**Comune di Bologna**

Oggetto: Potenziamento in sede del Sistema Autostradale e Tangenziale di Bologna “Passante di Bologna”. Verifica del progetto definitivo denominato “Passante Evoluto”. PG n. 54443/2020 del 5 febbraio 2020. Nota tecnica allegata alla alla proposta di Delibera di Consiglio DC/PRO/2020/76

Il presente documento elaborato in forma di nota tecnica è finalizzato a contribuire al perfezionamento del progetto e riporta le richieste e le indicazioni per il suo aggiornamento anche in relazione alle successive fasi progettuali.

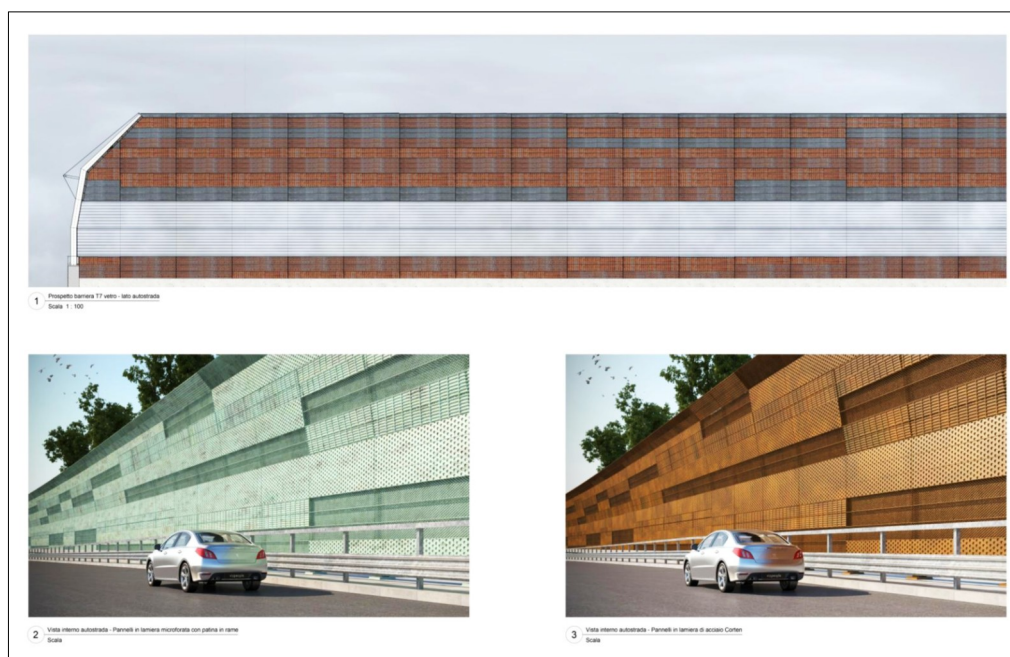
- gli elementi trasparenti, invece di combinarsi e articolarsi in maniera congiunta con la parte tridimensionale della barriera, originando magari scorci e percezioni differenti sia dall'interno dell'infrastruttura che nel modo in cui la stessa potrebbe essere percepita dall'esterno, costituiscono una semplice e monotona striscia continua che difficilmente potrà garantire sufficiente percezione di quanto si trova all'esterno dell'infrastruttura, nelle parti in cui è stata prevista. Si chiede pertanto di prevedere una tipologia sostanzialmente tutta trasparente (sia per le parti verticali che per gli aggetti), a partire da un'altezza "utile" ai conducenti di automezzi per permettere la visione verso l'esterno;

- gli elementi qualificanti proposti articolano solo la parte medio alta della barriera, spesso per porzioni molto limitate. Si chiede di proporre soluzioni alternative che ne aumentino lo sviluppo spaziale e il conseguente impatto visivo, interessando la barriera nel suo sviluppo verticale complessivo e coinvolgendo anche gli impalcati sottostanti;
